Címzett: Budapesti Közlekedési Központ
1075 Budapest, Rumbach Sebestyén utca 19-21.

Tárgy: Petőfi híd kerékpározhatósága

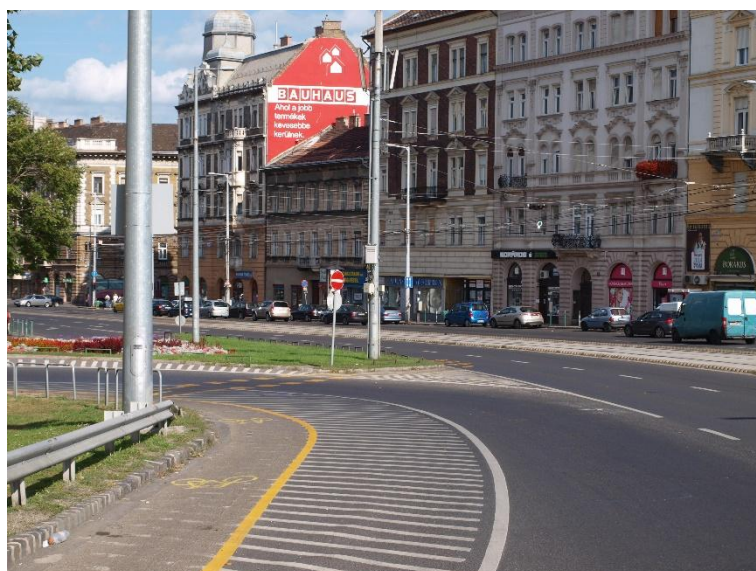
- Mivel a híd járdái nem lettek gyalog- és kerékpárútként megjelölve, illetve azért, mert a járdán való haladás nagyon sokak számára a korábbi állapothoz képest visszalépést jelent (lassabb haladás, kanyargósabb nyomvonal és gyalogos közlekedők jelenléte), ezért különösen fontos az úttest kerékpározhatóságának jelzése az úttesten felfestett kerékpáros nyom burkolati jelekkel. Enélkül atrocitások várhatóak az autóvezetők részéről. Előnyös, ha ezt a belső sáv rovására szélesített külső sávban jelölik ki – ennek komoly akadálya nem lehet, hiszen a belső sávban haladó személygépjármű forgalom amúgy sem igényel széles forgalmi sávokat.

Javasoljuk a Margit hídon korábban látható táblák alkalmazását

A pesti felhajtó csomópontja

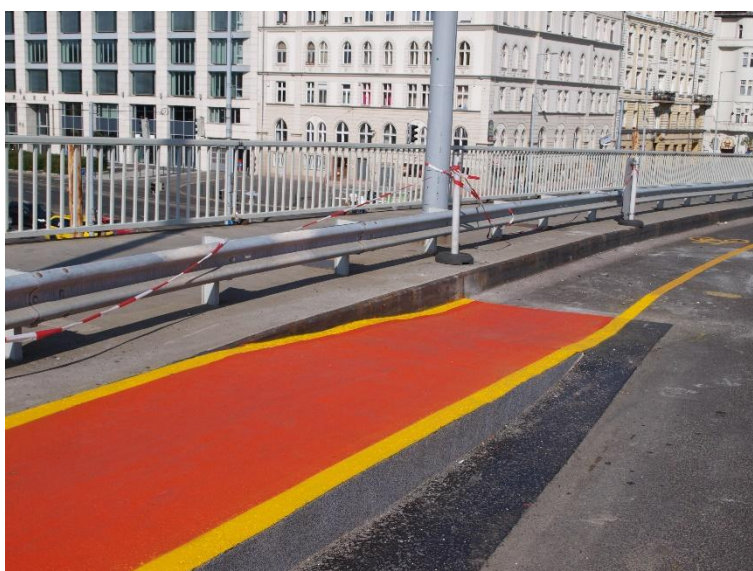
A kerékpársáv nyomvonala nem logikus, a kerékpársáv nem kapja meg a Nagykörút főútvonali geometriáját. Az éles kanyarok kerékpárral nem bevezethetőek. A Nagykörúton közlekedő kerékpározók elsőbbségadási kötelezettsége indokolhatatlan – ráadásul a jelenlegi táblázás szerint továbbra is a kerékpáros útvonalnak van elsőbbsége, dacára annak, hogy a kerékpársávon elsőbbségadás kötelező piktogramot festettek fel. Tapasztalataink szerint a kerékpározók továbbra is a logikus, egyenes úton haladnak tovább.

A felfestés egyértelműen arra utal, hogy kerékpárral a járdán kötelező tovább közlekedni, holott hivatalosan továbbra is az úttesten szabályos a kerékpáros közlekedés. A jelzések megtévesztőek. Az úttesten tovább közlekedni kívánó kerékpározók kétszeres hátrányt szenvednek, hiszen elvileg kötelező a járdaszegély melletti kerékpársávra kihajtaniuk, majd onnan, a záróvonalat átlépve sorolhatnak át a szélső közúti sávba. Ez a kerékpározókat szabálytalanságra kényszeríti és balesetveszélyes helyzeteket idézhet elő (a gépjárművezetők nem számítanak arra, hogy a kerékpározó visszasorolna/az úttesten közlekedne). Borítékolható, hogy a szabályosan az úttesten kerékpározók rendszeres atrocitásoknak, veszélyeztetésnek lesznek kitéve a hídon közlekedve – az alaptól meglévő gyorshajtás veszélyessége mellett. A rámpa kialakítása meredek és hullámos, átalakítása szükséges.

A körútról érkező kerékpározókat a körút szélső forgalmi sávja mentén szükséges vezetni addig, amíg csak lehetséges, de legalább addig, amíg a felhajtón érkezők a kerékpársávtól balra eső forgalmi sávokba átsorolhatnak. A kerékpársáv rámpához történő elhúzásától szükséges a szélső forgalmi sávban kerékpáros nyom burkolati jel felfestése. A nagykörúton haladó kerékpározók elsőbbségét biztosítani szükséges.

A pesti lehajtó csomópontja

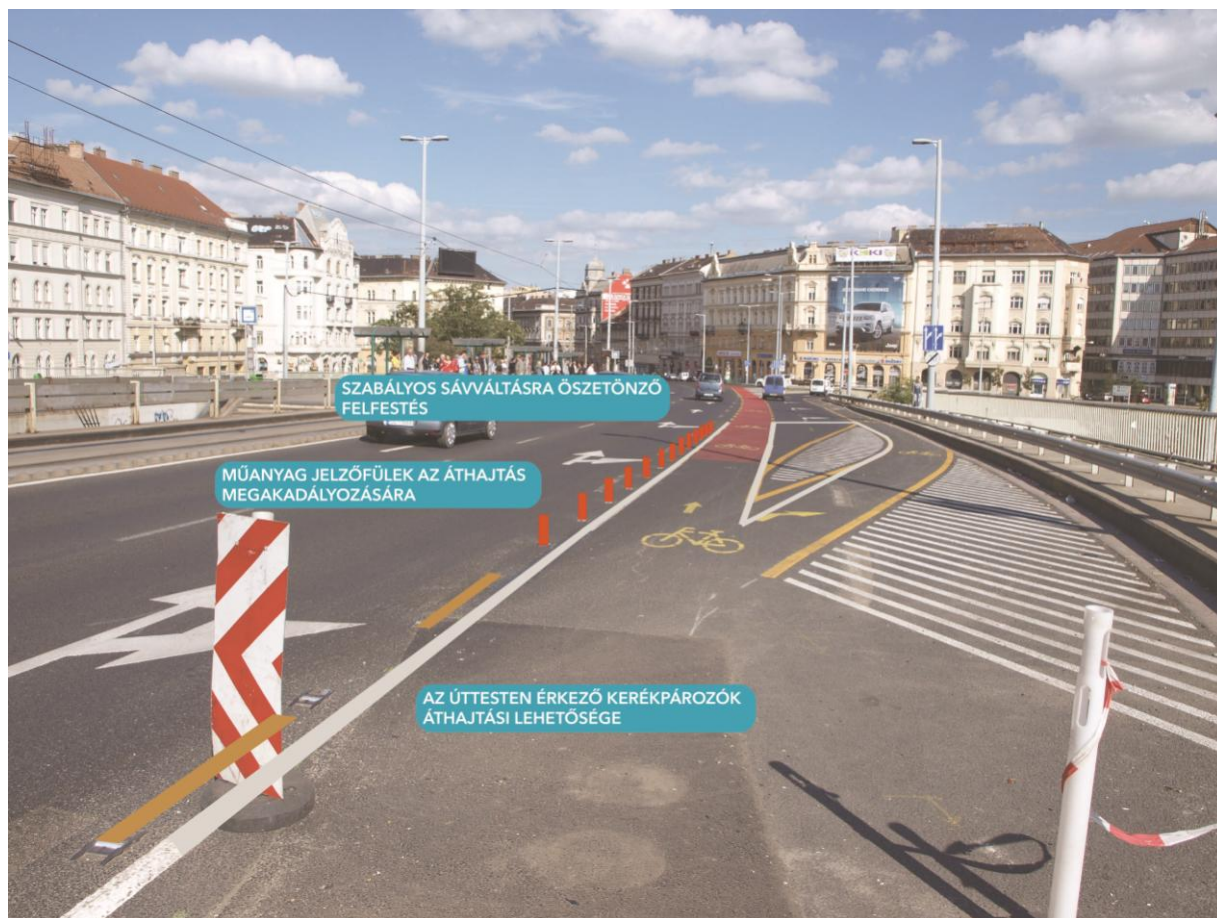
A lehajtó elvi kialakítása nagyon jó, a megvalósult állapot azonban balesetveszélyes. A záróvonallal jelzett szakaszon a gépjárművek fizikai áthaladása nincs meggátolva, így várhatóan már itt áttérnek a kanyarodó sávba, ami a kerékpárosok számára különösen balesetveszélyes. A forgalom elől elzárt terület határa a kerékpársáv nélküli állapotnak megfelelően íves, gyors kitérésre ösztönöz. Kerékpársáv esetében az ilyen felfestés veszélyes, a forgalom irányára közel merőleges felfestést volna szükséges alkalmazni, hogy a gépjárművezető számára egyértelmű legyen, hogy a jobbra térés nem átvágással, hanem szabályos sávváltással történik.

A lehajtónál a besorolási rendet jelző táblán a kerékpársáv tévesen csak egyenes nyíllal rendelkezik (a képen a legelső tábla). A harmadik besorolási rendet jelző táblát később volna célszerű elhelyezni (vagy meg kellene ismételni), mivel az adott helyszínen a járművezetőknek elsősorban a biztonságos sávváltásra és pozíciófelvevételre kellene figyelniük.

Az említetteknek megfelelően szükséges a forgalom előtt elzárt terület módosítása úgy, hogy a jobbra kanyarodó közúti sáv a forgalomra merőleges vagy közel merőleges felfestéssel induljon.

Szükséges a záróvonallal védett szakaszon fizikai terelőelemek alkalmazása. Költséghatékony megoldásként sávelválasztó jelzőfülek alkalmazását javasoljuk.
